**Oggetto:** “Impianto di produzione da fonte fotovoltaica da 9555,84 kW denominato “Poggio Del Monaco” comprese le opere connesse, nel Comune di Paternò (CT), località C.da Poggio Del Monaco”

**Proponente:** PV IT UNO S.R.L.

### PARERE C.T.S. n. 937 del 19/12/2025

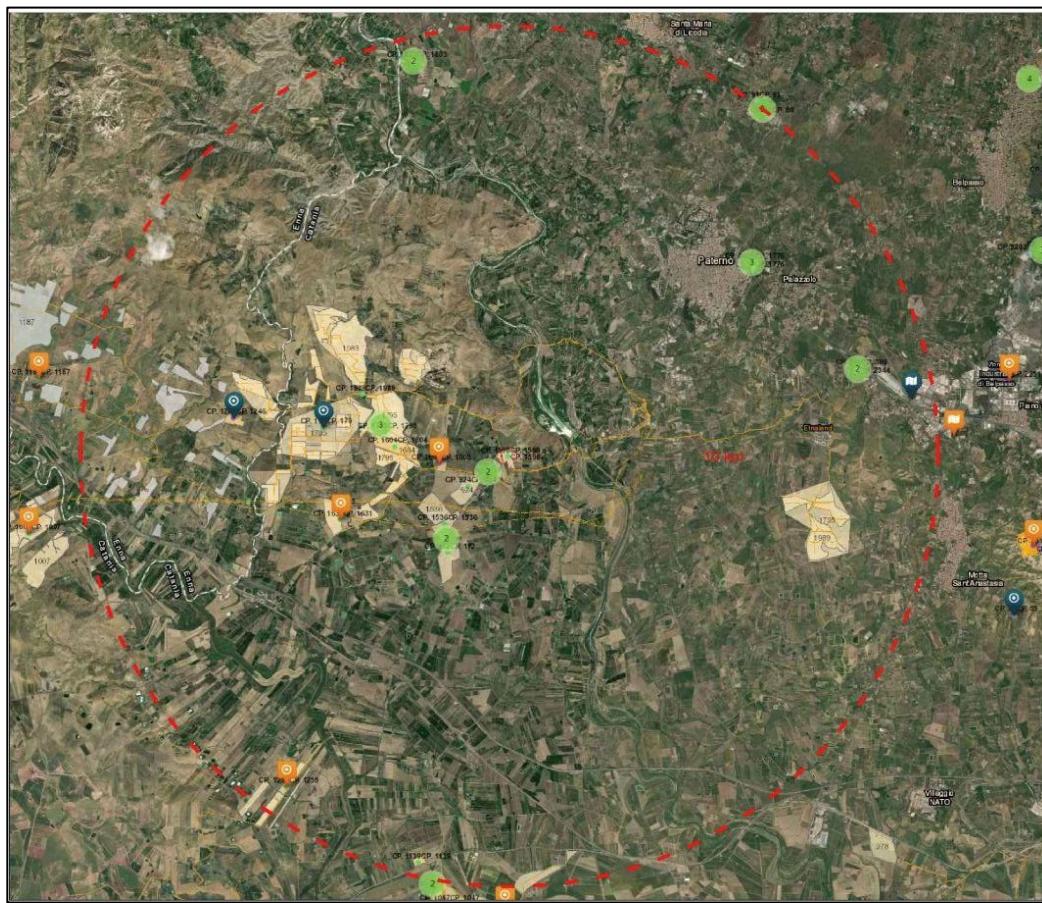
10 Km, il rapporto tra superficie territoriale considerata e le superfici occupate degli impianti fotovoltaici esistenti, autorizzati e in fase di istruttoria/autorizzazione.

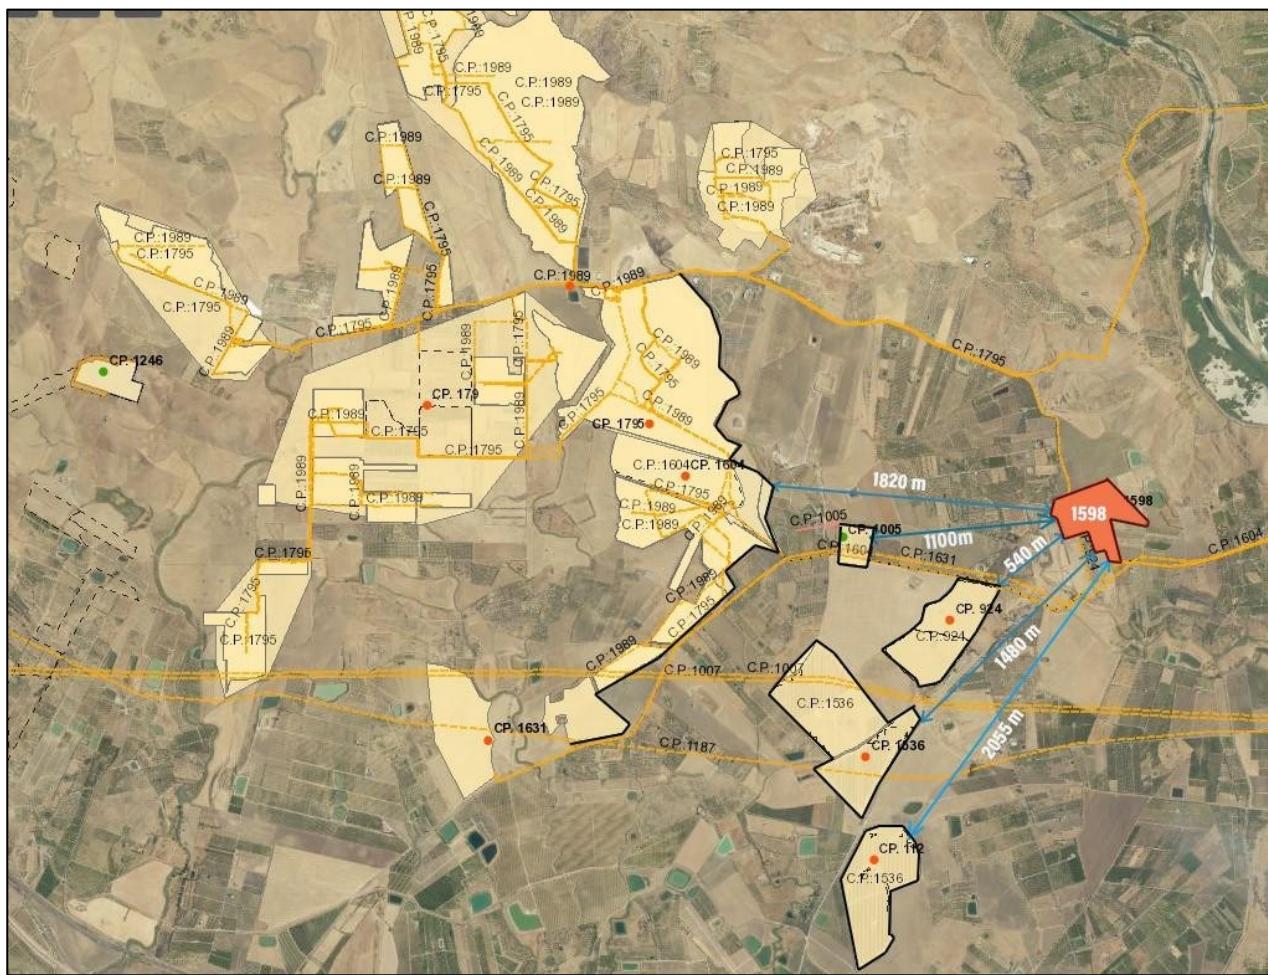
Considerato che da quanto complessivamente rilevato nel buffer 10 Km si configura un contesto territoriale ad alta densità di impianti energetici fotovoltaici solamente in una parte del comparto occidentale dell'area in esame, mentre non sono presenti altri impianti nei restanti comparti ad eccezione del c.p. 1795.

Dalla rappresentazione cartografica sottostante di dettaglio vengono rappresentate in rosso il progetto in valutazione, in giallo le procedure concluse e in azzurro i segmenti rappresentativi delle distanze degli altri progetti rispetto a quello in oggetto.
